**Avis délibéré de la mission régionale
d'autorité environnementale
Hauts-de-France
sur le projet de centrale photovoltaïque au sol
de la société Pitgam PV
sur les communes de Pitgam et Steene (59)
Étude d'impact d'octobre 2022**

n°MRAe 2023-7084 et 7085

Raccordement envisagé (page 170 du volet écologique de l'étude d'impact)

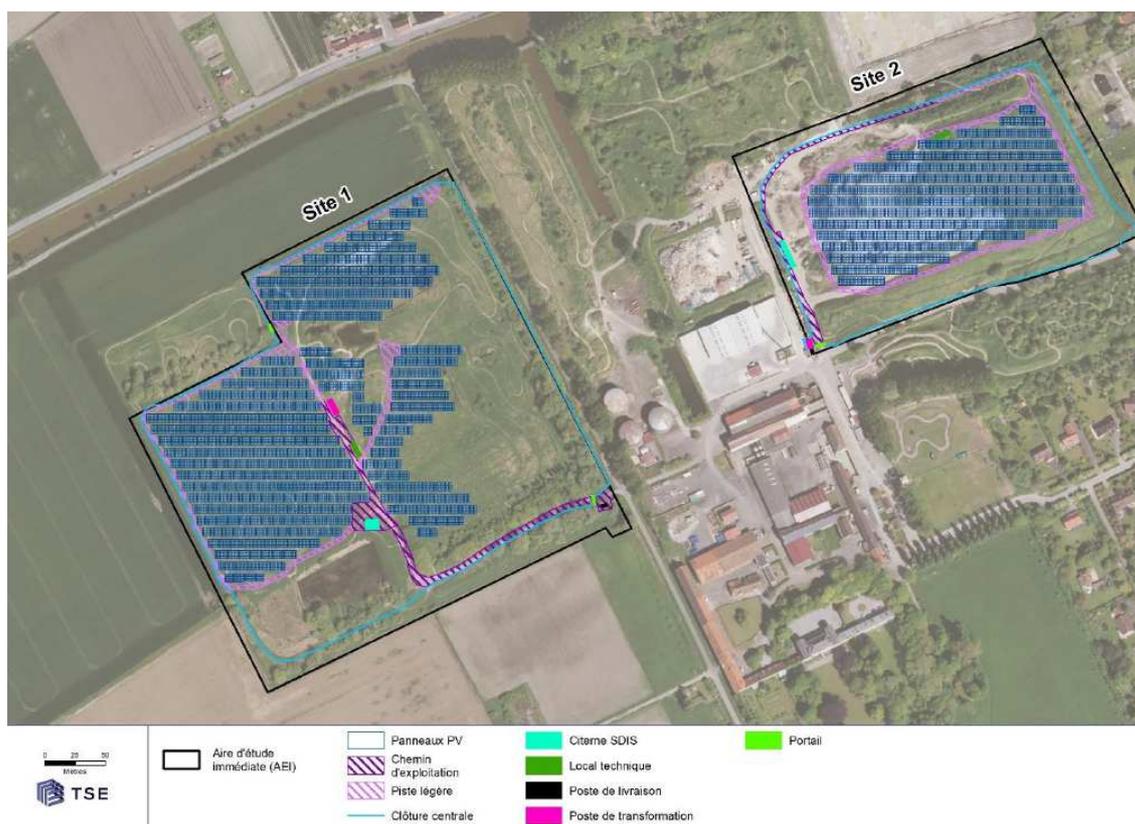
Le dossier n'aborde pas les impacts liés au raccordement. Le tracé envisagé passerait au nord à

proximité immédiate de la zone naturelle d'intérêt écologique faunistique et floristique (ZNIEFF) n°310007009 « Lac d'Armbouts-Cappel », et il est nécessaire de vérifier l'absence d'impact.

L'autorité environnementale recommande d'évaluer les impacts du tracé envisagé sur la ZNIEFF, et d'évaluer la nécessité, au vu du tracé définitif du raccordement, d'actualiser l'évaluation des impacts avec le cas échéant, mise en œuvre de la séquence éviter, réduire, compenser, en particulier si des espaces à enjeu sont impactés par les travaux de raccordement et/ou si des créations de lignes aériennes sont nécessaires³.
